TEMA TEHNICA DE PROIECTARE

1.1. Denumirea lucrarii: Inlocuire material existent cu un material superior in functie de fluidul de lucru al conductei APR-10-104-400/500

RAPORT DE INSPECTIE

Nr : 656 Data : 09.10.2017

Foto 1

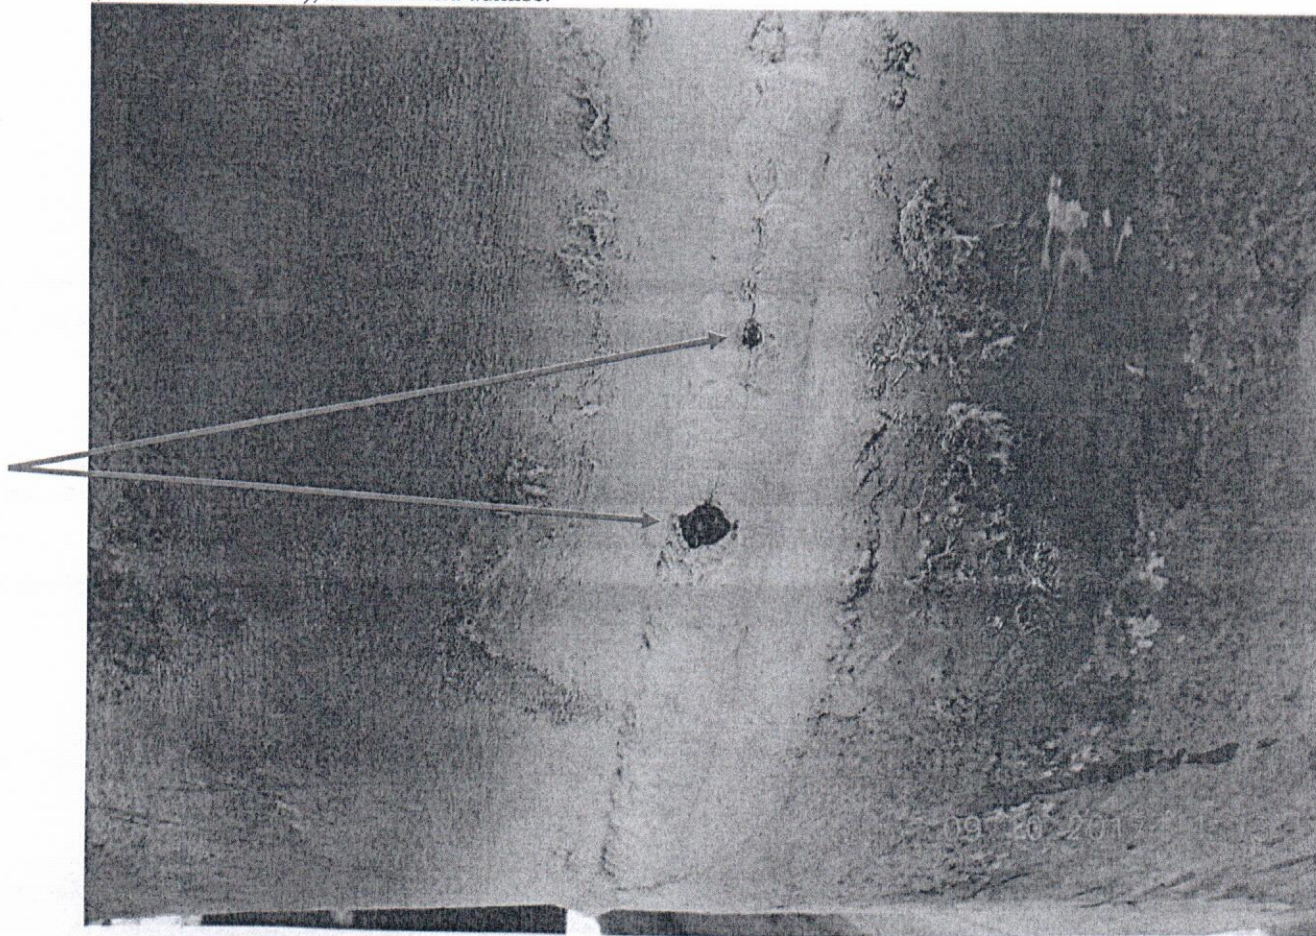
4.1. In timpul functionarii instalatiei s-a constatat de catre personalul operator scurgere produs prin izolatia conductei **APR - 10 - 104 - 400/500**, de la 10-S3 la 10-C2 in zona teului. Dupa dezizolare s-a curatat produsul de pe cordonul de sudura, s-a efectuat control cu PT conform foto, iar in urma acestuia au rezultat 2 neetanseitati de max 4-5mm pe cordonul de sudura, restul cordonului de sudura ne reprezentand indicatii. In revizia din 2013 s-au inlocuit conform RI 286/2013 teul Dn500 si flansa Dn500-legatura conductei cu coloana. Dupa reparatie s-a efectuat TT de detensionare (MT 08-4) si RT la toate sudurile (Nr.210/30.03.2013), acestea fiind admise.

6.1. Se va monta schela pentru efectuare controale NDT.
6.2. Se va remedia neetanseitatea provizoriu in baza unei tehnologii de reparatie intocmita de firma reparatoare.
6.3. Se va analiza de catre proiectant, la solicitarea instalatiei, compatibilitatea materilului conductei cu fluidul de lucru, si posibilitatea inlocuirii acesteia cu material superior in OT 2019.
